REPÚBLICA DE COLOMBIA
SUPERINTENDENCIA DE INDUSTRIA Y COMERCIO

Oficio N° 2082 de 4 de abril de 2019

Ref. Expediente N° 16146433

TÍTULO DE LA SOLICITUD: **“SISTEMA TERMO NEUMÁTICO-HIDRAULICO
GENERADOR DE ENERGÍA ELÉCTRICA Y MECÁNICA”**

FIG. 4

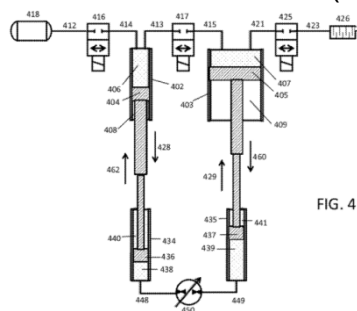
- Reivindicación 3: En diversas realizaciones, el primer conjunto de cilindro incluye o consiste esencialmente en un cilindro neumático y el segundo conjunto de cilindro incluye o consiste esencialmente en un cilindro hidráulico. En tales realizaciones, un pistón divide el interior del cilindro neumático en dos cámaras. El gas en la cámara proximal del cilindro neumático puede estar en comunicación de fluido libre con la atmósfera y, por lo tanto, está a presión atmosférica en todo momento. (En otras realizaciones, la cámara proximal puede estar activa y el cilindro neumático tiene doble acción) (Pág. 3, Párr. 0018).
- Reivindicación 4: La figura 4 demuestra que el cilindro hidráulico (435) tiene un diámetro menor que el cilindro neumático (403) (Fig. 4).

- Reivindicación 5: la figura 4 demuestra que el cilindro hidráulico (435) se encuentra conectado en el extremo del vástago del cilindro neumático (403) (Fig. 4).
- Reivindicación 6: El conjunto hidráulico digital puede incluir cuatro cámaras discretas A, B, C y D y disposiciones de válvulas para colocar opcionalmente e individualmente es cada una de estas cuatro cámaras en comunicación fluida con un cuerpo de fluido a una presión relativamente alta (por ejemplo, una tubería llena de fluido que se comunica con un motor hidráulico) o un cuerpo de fluido a una presión relativamente baja (por ejemplo, un tanque) (Pág. 6, Párr. 0046).
